Von: i
Gesendet: Dienstag, 6. April 2021 09:36
An: Anne Brodkorb <anne.brodkorb@rosendahl.de>
Cc: Guido.Lembeck@cdu-rosendahl.de
Betreff: B-Plan: Nord-West" im Ortsteil Darfeld; hier: Stellungnahme

**Beschlussvorschlag zur Stellungnahme aus der Öffentlichkeit vom 06.04.2021
bezüglich der 12. Änderung des Bebauungsplanes „Nord-West“ im Ortsteil Darfeld**

Anlage I zur SV X/190

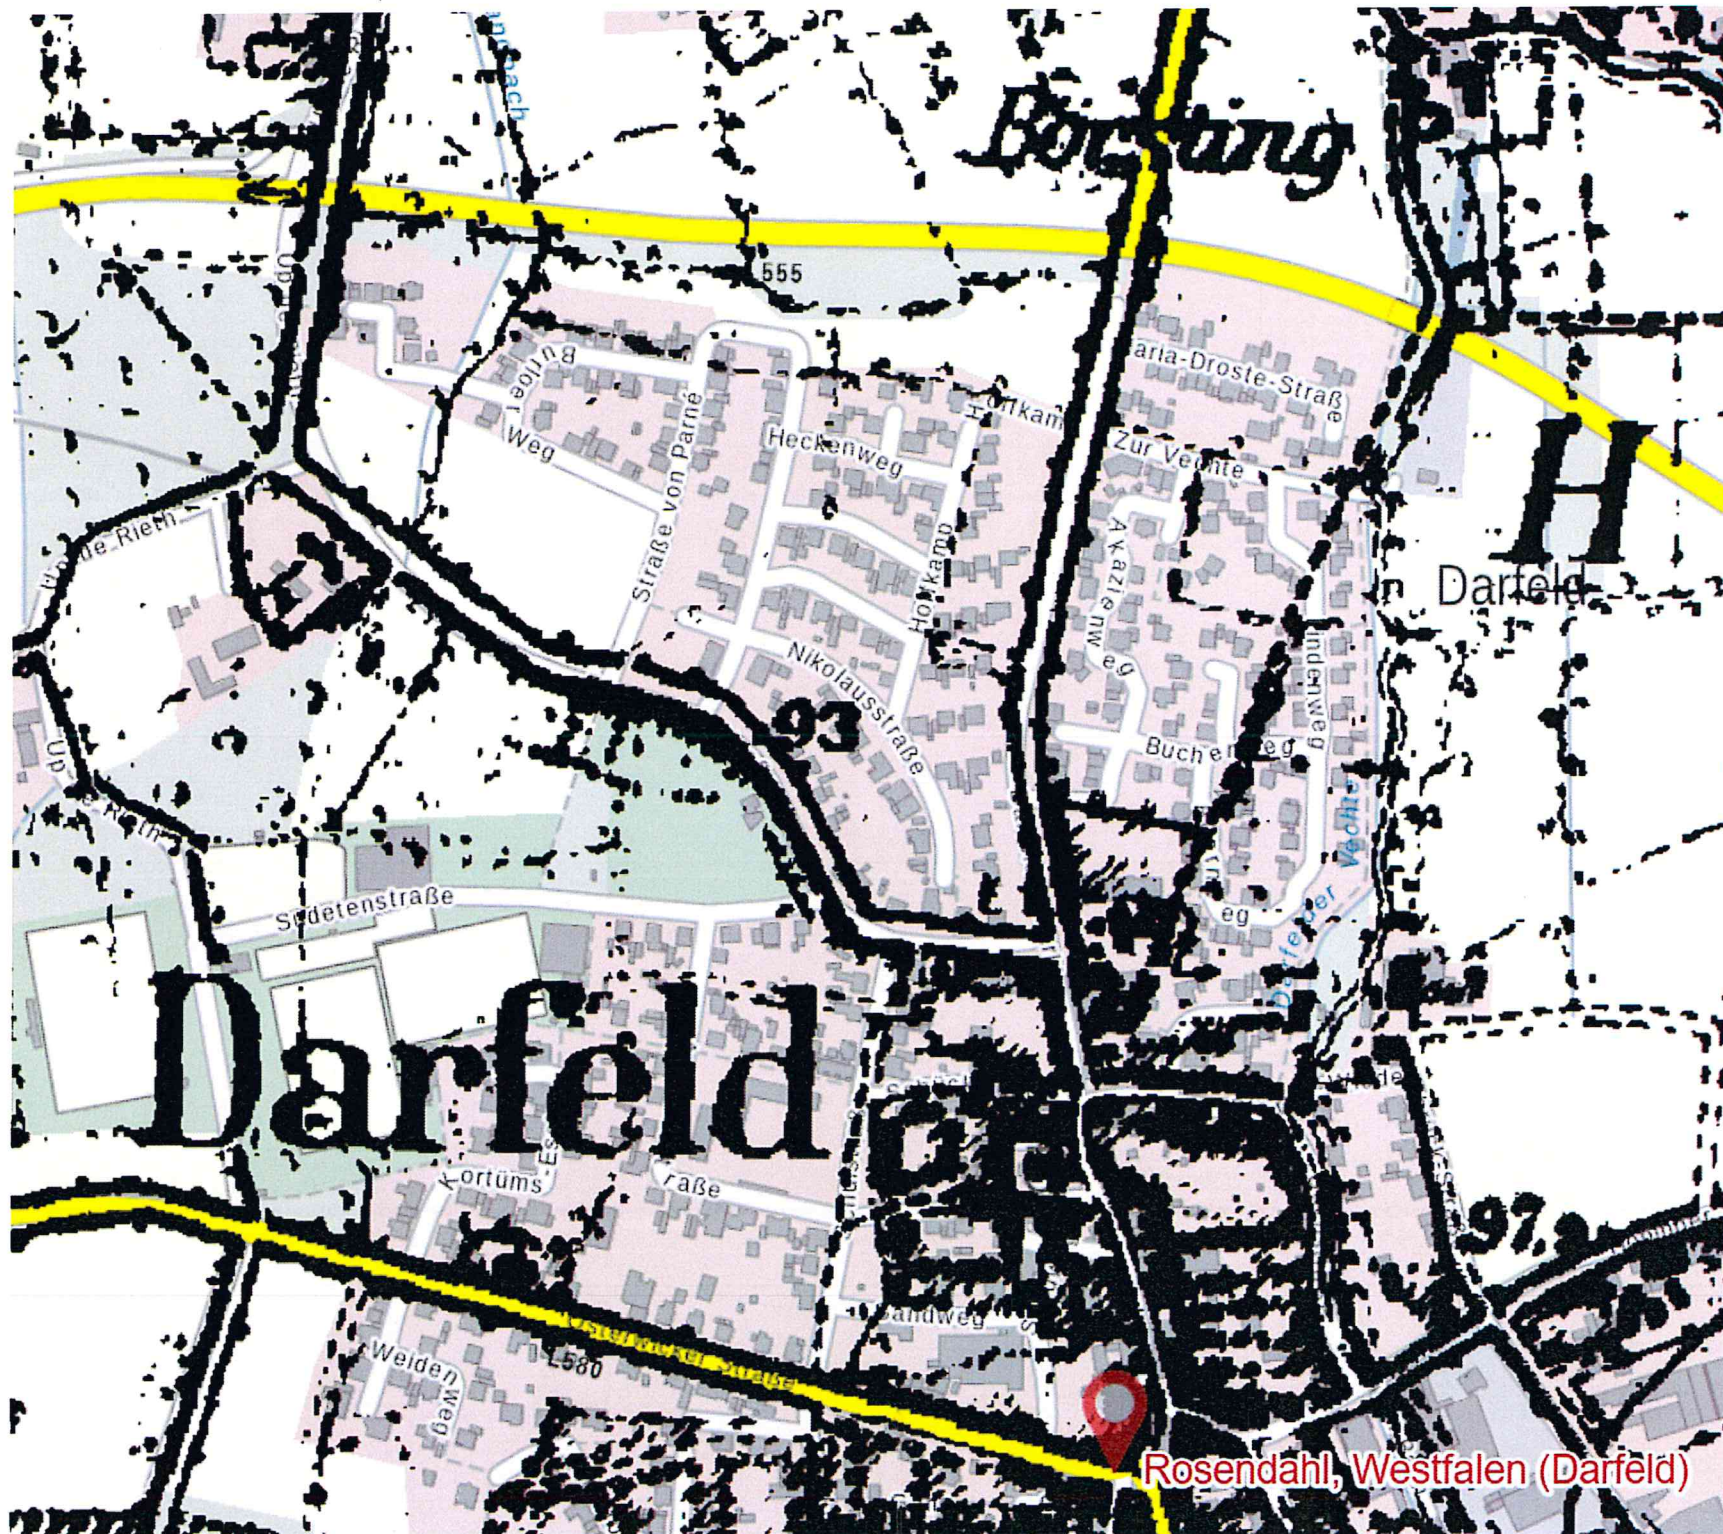
Der Weg scheint nicht historisch gewachsen zu sein (vgl. Anlage), sondern ist vermutlich erst in der jüngeren Vergangenheit entstanden, sodass wohl keine schützenswerten Belange i.S.v § 1 Abs. 6 Nr. 5 BauGB tangiert werden.

Andererseits würde durch die Aufrechterhaltung des Fußweges unter Umständen ein sensibler Kreuzungsbereich innerhalb des Baugebietes entstehen. Angesichts der eng gefassten Baugrenzen ist damit zu rechnen, dass die angrenzenden Grundstücke mit Hecken o.ä. eingefriedet werden. Aus der Nikolausstraße bzw. dem Fußweg kommende Radfahrer und Fußgänger (insb. spielende Kinder) könnten dementsprechend von Verkehrsteilnehmern auf der Straße von Parne leicht übersehen werden. Der Fußweg sollte daher jedenfalls durch ein Umlaufgitter o.ä. abgesichert werden.

Der Anregung, den ausgehend von der „Straße von Parné“ in östlicher Richtung zur „Nikolausstraße“ festgesetzten Fußweg aufzuheben, wird nicht gefolgt.

Ziel der Festsetzung ist es, abseits der stärker befahrenen „Eggeroder Straße“ eine fußläufige Verknüpfung zwischen den bestehenden Baugebieten und im weiteren Verlauf der „Nikolausstraße“ in Richtung Ortskern zu sichern.

Die Bedenken hinsichtlich einer unübersichtlichen Verkehrssituation werden nicht geteilt; zumal der Ausbau der „Straße von Parné“ verkehrsberuhigt erfolgt ist. Die Hinweise zur Sicherung des Fußweges werden zur Kenntnis genommen und im Rahmen der konkreten Ausbauplanung in die Überlegungen einbezogen.
